Bulletin technique de la Suisse romande

Concours pour les projets de façades des nouveaux bâtiments de la gare aux voyageurs de Lausanne.

Concours d'idées pour l'étude du Pont de Pérolles à Fribourg

Concours pour les projets d'ensemble des bâtiments à construire sur la nouvelle place de la gare, à St-Gall.

Fig. 1. — Prix de Fr. 1500. — Projet Nº 32 « Liauba liauba », (variante « That »), de MM. J. Jæger et Cie, à Zurich ; Müller, Zeerleder et Gobat, à Berne et Zurich ;
Broillet et Wulffleff, architectes, à Fribourg. — Echelle 1 : 2500.

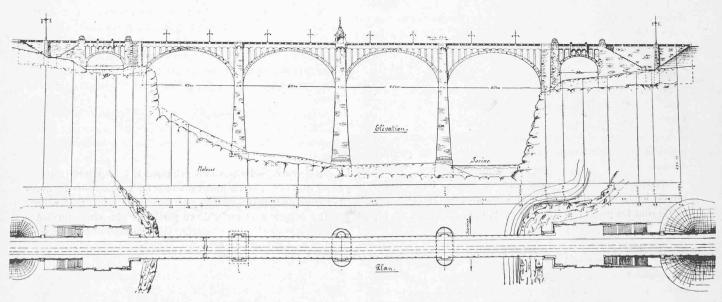
No 32. That. La vallée est franchie par 4 voûtes surbaissées de 65 m. d'ouverture; les dispositions techniques sont analogues à celles du projet précédent; l'architecture de l'ouvrage est satisfaisante. La culée côté gauche s'appuie sur la pointe du rocher de molasse et devrait être reculée du côté du plateau.

Ier prix: Projet « A. P. S. », de MM. Taillens et Dubois, Monod et Laverrière, architectes, à Lausanne.

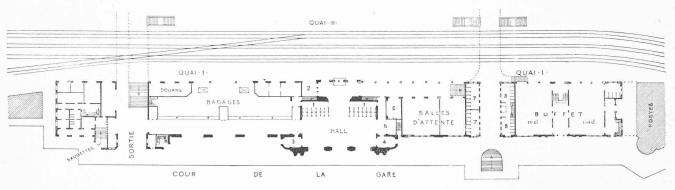
Nº 10. A. P. S. — Ce projet, très remarquable, s'impose dès le début, à l'attention du jury; supérieurement étudiés, les façades, les détails, la variante du plan offrent le plus grand intérêt.

L'architecture en est originale, elle a du caractère et, sans être trop riche, elle est élégante est d'heureuses proportions.

Les services intérieurs se traduisent bien en façade; ils sont desservis par de larges baies facilitant la circulation, l'air et la lumière.

L'entrée et la sortie sont accusées comme il convient; toutefois, les trois baies de l'entrée gagneraient à être plus larges.

L'attique du motif central est un peu lourd et pourrait être supprimé sans inconvénient.

La variante du plan est ingénieuse, elle présente des avantages qui méritent d'être soigneusement examinés. L'éclairage du hall et des salles d'attente est insuffisant.

Fig. 2. — Variante « Taureau ». — Echelle 1 : 2500.

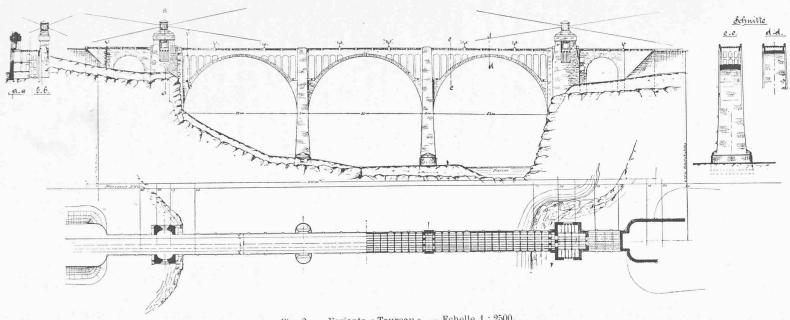
No~32. Taureau. Ce projet, intéressant au point de vue technique et architectural, prévoit 3 travées en plein cintre de $82~\mathrm{m}$.; les voûtes seraient faites en deux anneaux concentriques sur toute la largeur de l'ouvrage; elles seraient exécutées à l'aide de blocs de béton construits sur le cintre suivant un ordre déterminé. Les piles sont creuses sur $10~\mathrm{m}$. de hauteur en dessous des naissances. Les travées de cette importance ne se justifient pas. Si les blocs sont faits sur cintre on perd l'avantage de pouvoir réduire au minimum les frais de l'échafaudage. Il faut donner la préférence à la préparation de voussoirs à l'avance malgré le coût plus élevé de la pose.

Fig. 3. — Variante « Express ». — Echelle 1: 2500.

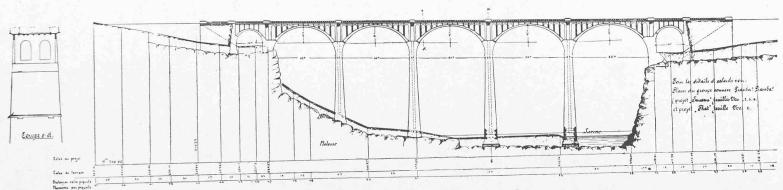
No 32. Express. Les auteurs ont augmenté encore le nombre des travées et prévoient 5 arches surbaissées de 47, 49, 51, 53 et 55 m. d'ouverture. Cette inégalité dans la portée des voûtes a pour but d'éviter une pile en rivière. Elle aurait l'inconvénient de donner aux naissances une pente plus grande que celle de la chaussée. Ce projet est très satisfaisant d'aspect, il est disposé comme les précédents au point de vue technique. L'étude comparative des trois projets No 32 démontre l'économie importante qu'il y a à augmenter le nombre des travées et à éviter les voûtes de dimensions excessives.
